Ruj. Kami: SUSULAN-1/NOTIS-1/2026/043

**Surat Susulan — Maklum Balas Pemeriksaan Bersama (Joint Inspection)**  
**pada 25 September 2026 & Tuntutan Dokumentasi Rasmi**  
**Hartanah: Rumah Teres 1 Tingkat (Unit ST-187C, H.S.(M) 7054, PT 26455, Mukim**  
**Bukit Katil)**  
**di No. 53, Jalan TU 13, Taman Tasik Utama, Ayer Keroh, 75450 Melaka**

*Gambar 1 — Pemeriksaan Kali Pertama (31 Julai 2026): keretakan kecil sedia ada di penghujung roof tile (bulatan hijau). Keretakan kecil ini ditolak ansur dan tidak dituntut ketika itu.*

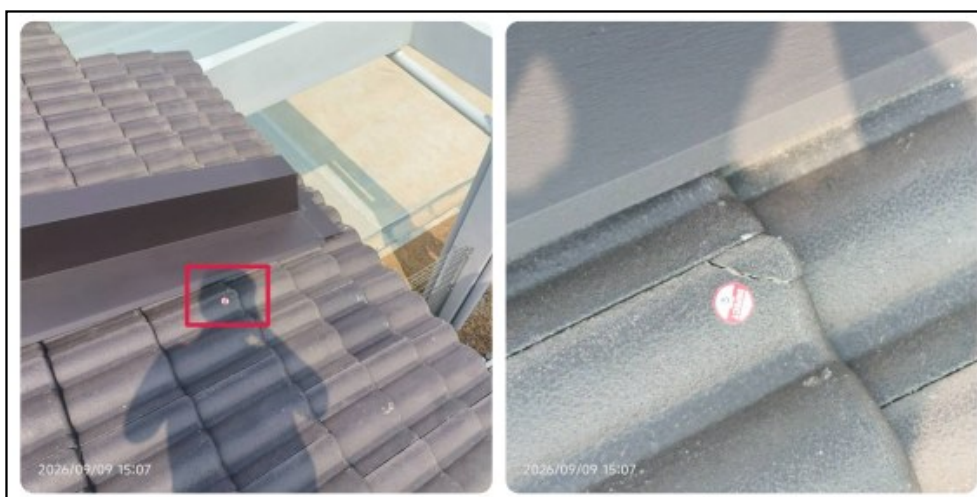
- Semasa Pemeriksaan Kali Pertama (31 Julai 2026), telah sedia wujud keretakan kecil di penghujung roof tile di lokasi yang sama (ditanda dengan bulatan hijau dan anak panah hijau dalam gambar Pemeriksaan Kali Pertama — Lampiran A, Gambar 1 & 2). Oleh kerana keretakan tersebut kecil sahaja dan tidak ketara, kami bertolak ansur (tolerate) dan tidak memasukkannya sebagai item tuntutan ketika itu;

- Semasa Pemeriksaan Semula (Re-Inspection) pada 9 September 2026, didapati roof tile di lokasi keretakan sedia ada tersebut telah PECAH sepenuhnya (Lampiran A, Gambar 3, bertarikh 09/09/2026, 15:07) — iaitu selepas kerja pembaikan bumbung dijalankan oleh pihak kontraktor, dan

- Kronologi gambar ini jelas menunjukkan kerosakan berlaku dalam tempoh kerja pembaikan (rectification work) dijalankan oleh pihak kontraktor, dan bukannya disebabkan oleh pihak pemeriksa.

*Gambar 2 — Pemeriksaan Kali Pertama (31 Julai 2026): lokasi keretakan sedia ada (anak panah hijau), bersebelahan roof tile pecah yang dilaporkan (kotak merah).*

*Gambar 3 — Pemeriksaan Semula (9 September 2026, 15:07): roof tile di lokasi keretakan sedia ada kini didapati PECAH sepenuhnya — selepas kerja pembaikan bumbung dijalankan oleh pihak kontraktor.*

11. Sehubungan itu, sekiranya pihak tuan masih mengekalkan dakwaan bahawa kerosakan tersebut bukan berpunca daripada kerja pembaikan pihak kontraktor, pihak tuan dituntut mengemukakan bukti bergambar (photographic evidence) kerja pembaikan bumbung yang telah dijalankan — iaitu gambar selepas siap kerja pembaikan (after-repair photos) yang menunjukkan roof tiles di kawasan tersebut berada dalam keadaan sempurna TANPA pecah. Tanpa bukti sedemikian, kerosakan tersebut kekal sebagai kecacatan baharu akibat kerja pembaikan (new defect arising from rectification work) yang WAJIB dibaiki sepenuhnya oleh pihak tuan atas kos pihak tuan sendiri, dengan kadar SEGERA memandangkan ia melibatkan bumbung yang terdedah kepada risiko kebocoran air hujan.
